Vorlagen-Nr.: 15227-2019
5. Ergänzung

Bebauungsplan Nr. 25 a II, „Buswendeschleife an der Carl-von-Linde-Straße“
- beschlussmäßige Behandlung der eingegangenen Stellungnahmen und Anregungen der letzten öffentlichen Auslegung und Beteiligung der Träger öffentlicher Belange.

Stellungnahme Landratsamt München vom 23.01.2023

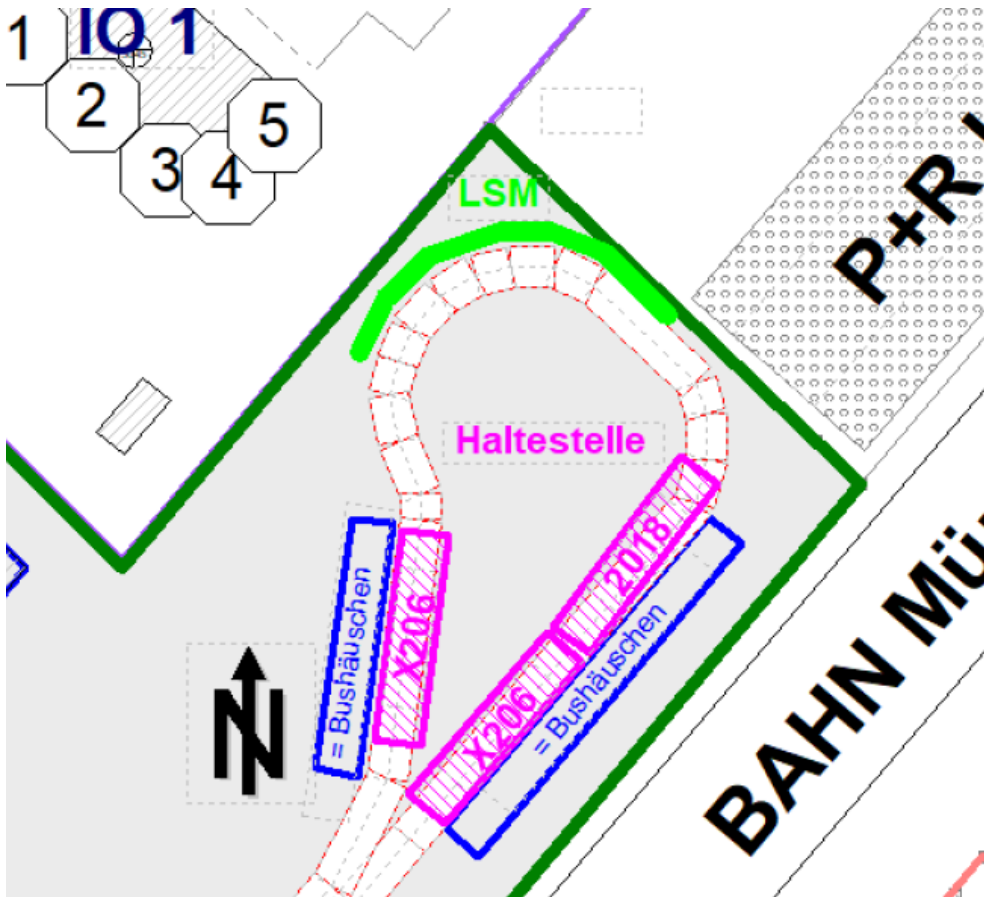
Im Bereich der Carl-von-Linde-Str. 9+11 ändert sich die Lärmbelastung bei einer 2 m hohen Schallschutzwand nur um 1-2 dB(A), im Gartenbereich und an der Carl-von-Linde-Str. 5+7 nur um 2-3 dB(A).

Bei einer 3 m hohen Lärmschutzwand sind an der Hausnummer 11 gegenüber einer 2 m hohen Wand keine Verbesserungen festzustellen, im Garten kommt es zu einer Verbesserung von 1-2 dB(A) und an der Hausnummer 7 sinkt der Lärm um 1 dB(A).

Auch bei einer 3,5 m hohen Schallschutzwand kommt es im Bereich der Carl-von-Linde-Str. 11 an zwei Punkten zu einer 1 dB(A) Absenkung, im Gartenbereich gegenüber der 3 m hohen Lärmschutzwand um 1 dB(A) und die Situation verbessert sich auf der Hausnummer 7 um 1 dB(A).

In Bezug auf die Buswendeschleife ist mit einer Pegelabnahme von bis 3 dB(A) im 1. OG und 6 dB(A) im Garten zu rechnen.

Diese Werte werden auch bei einer Lärmschutzwand von 4,5 m auf keinem Messpunkt erreicht.

Lage der Lärmschutzwand (LSM)

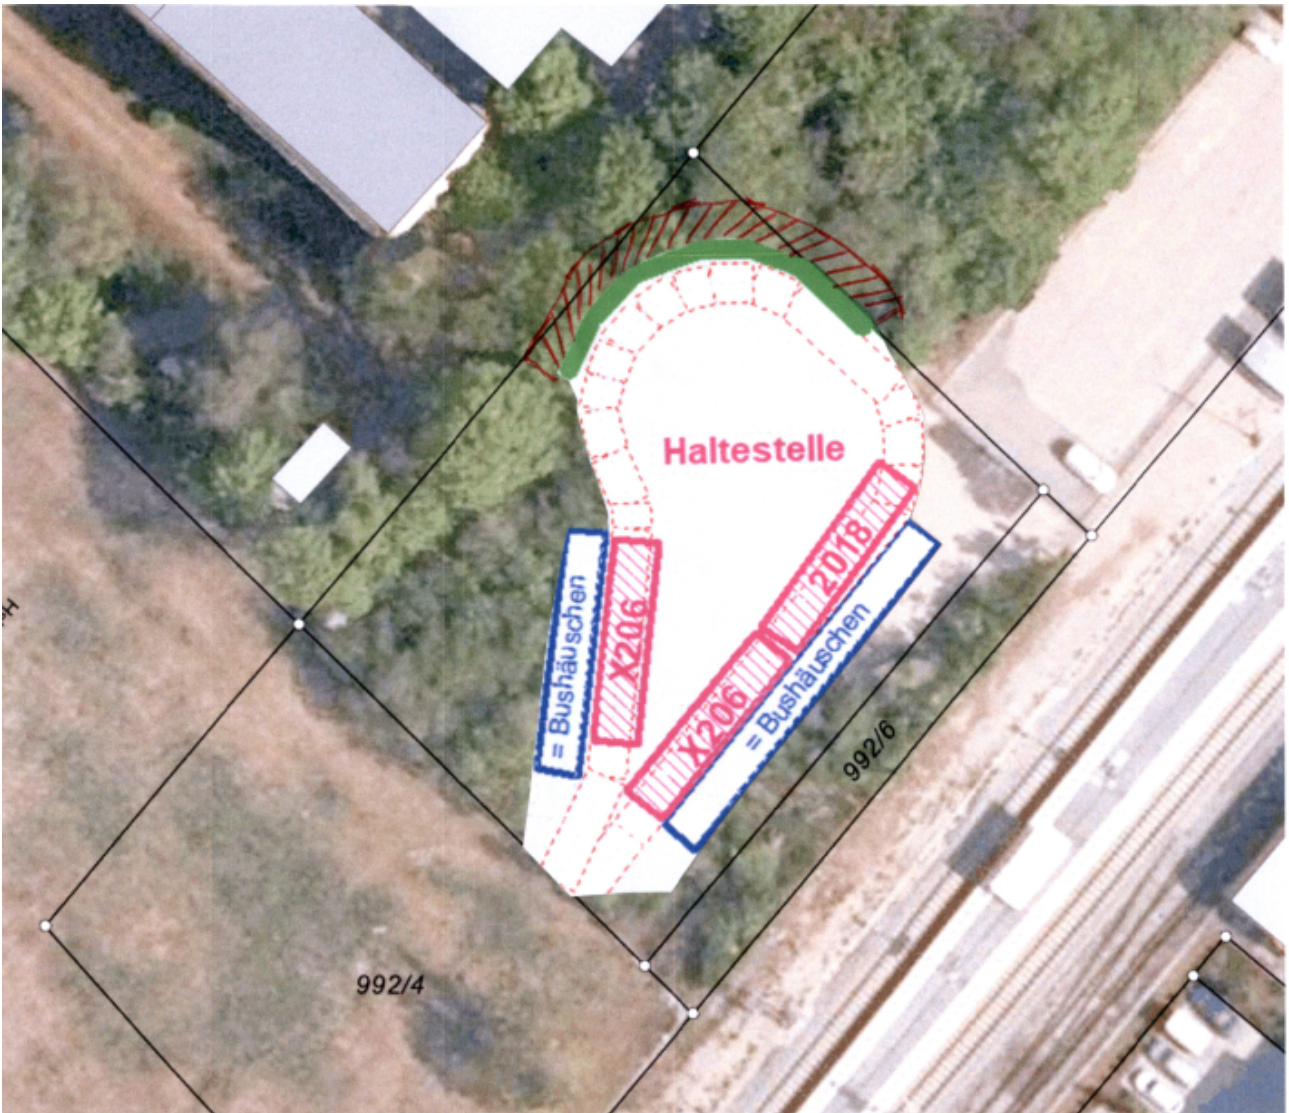
Wände über 2 m Höhe sind abstandsflächenrelevant, d.h. sie müssen mind. 3 m von der Grundstücksgrenze entfernt sein. Dies ist in den Bereichen zur Park & Ride-Anlage als auch zum Gebäude Carl-von-Linde-Str. 11 nicht möglich.

Bei der Errichtung einer Lärmschutzwand muss ca. eine Fläche von 2 m Breite für die Errichtung der Maßnahme (Bodenarbeiten usw.) zur Verfügung stehen. Dies würde bedeuten, dass auch der vorhandene Gehölzbestand sowohl auf dem Grundstück selbst als auch auf Privatbesitz (Park & Ride, Carl-von-Linde-Str. 11) entfernt oder stark im Wurzelbereich beeinträchtigt werden würde. Hierzu bedürfte es natürlich auch einer Einwilligung der Eigentümer.

Die Errichtung einer Lärmschutzwand ist daher aus Sicht der Verwaltung nicht weiter zu verfolgen.

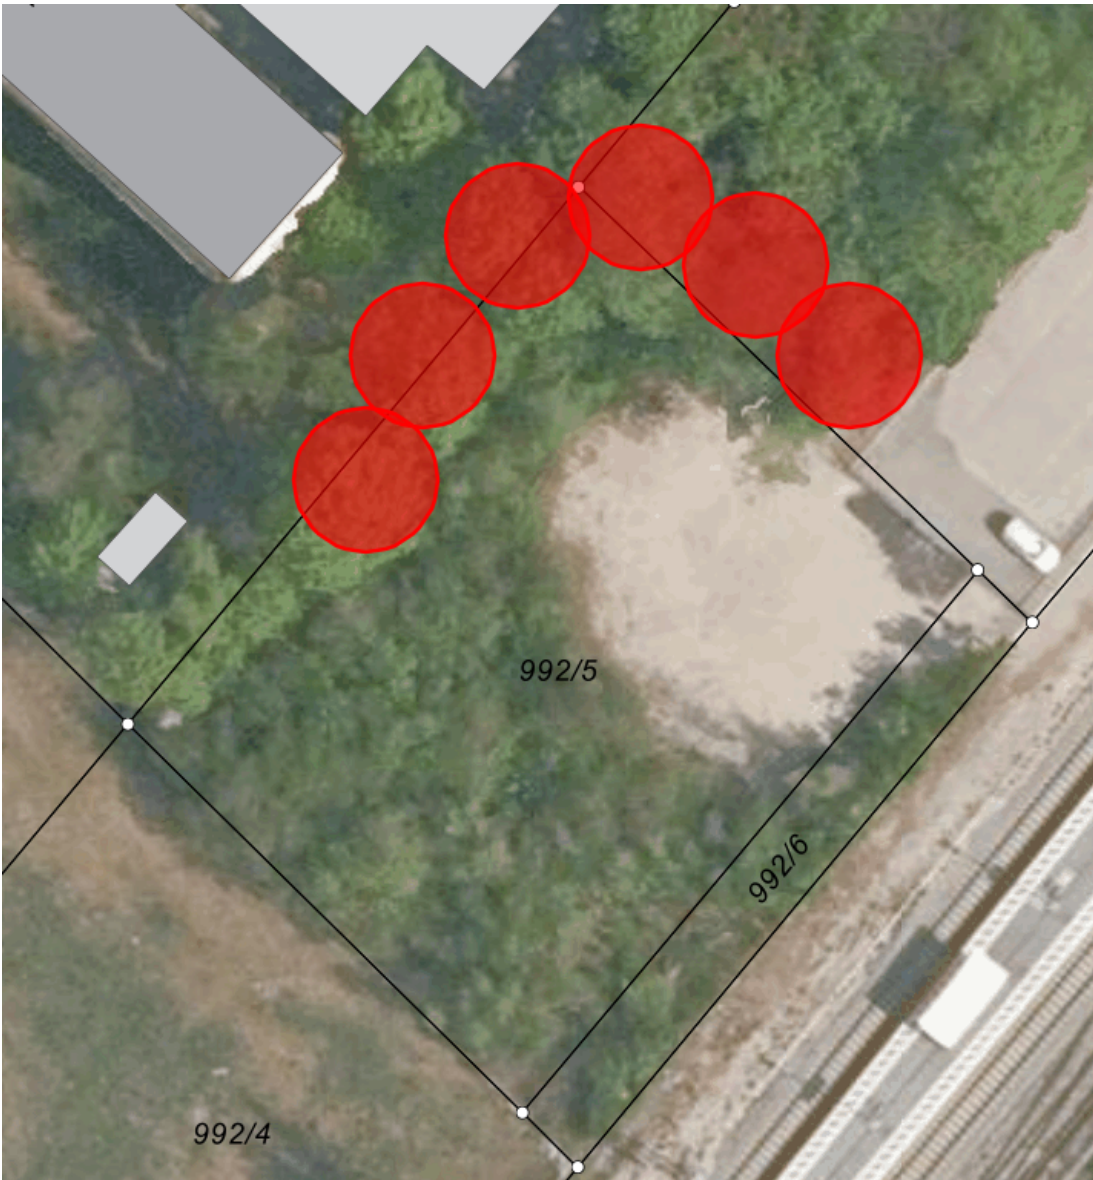
Dies würde für die Anwohner bedeuten, dass sie nunmehr auf eine Wand blicken würden, statt auf Bäume, zumal die Schallimmissionen sich dadurch nicht merklich verändern.

2 m Abstand für die notwendigen Vorarbeiten

Bäume, die dann entfernt werden müssten, auf Privatgrund und auf Bahngrund

Die zu entfernenden Bäume auf Privatgrund
